新竹縣政府工程查核代表照片表

工程名稱：竹東鎮信義立體停車場新建工程

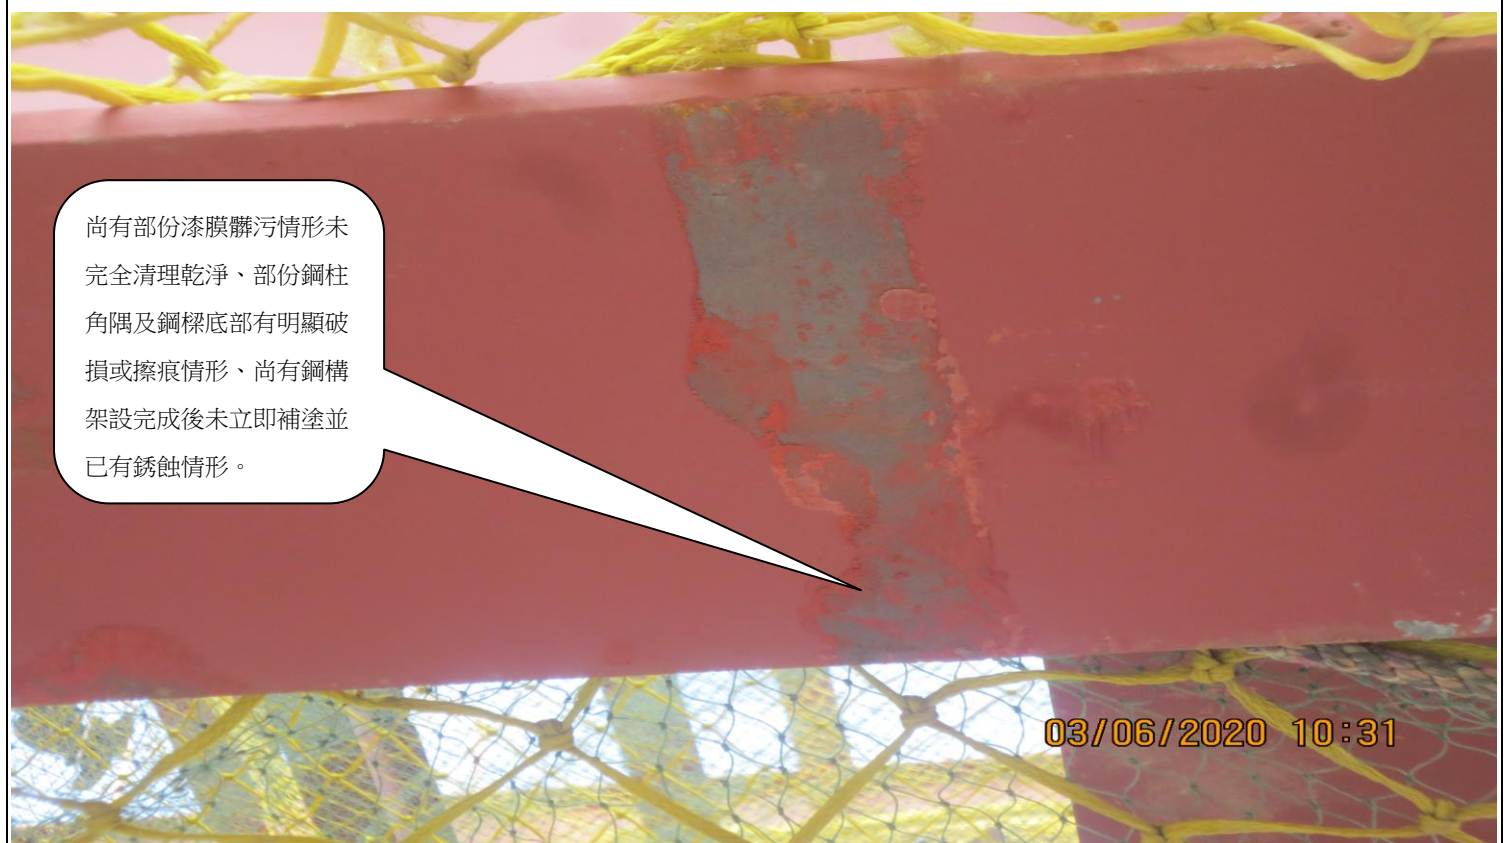
部份鋼構可能施工時未確實保護。尚有部份漆膜髒污情形未完全清理乾淨、部份鋼柱角隅及鋼樑底部有明顯破損或擦痕情形、尚有鋼構架設完成後未立即補塗並已有銹蝕情形。

部份鋼柱角隅及鋼樑底部有明顯破損或擦痕情形
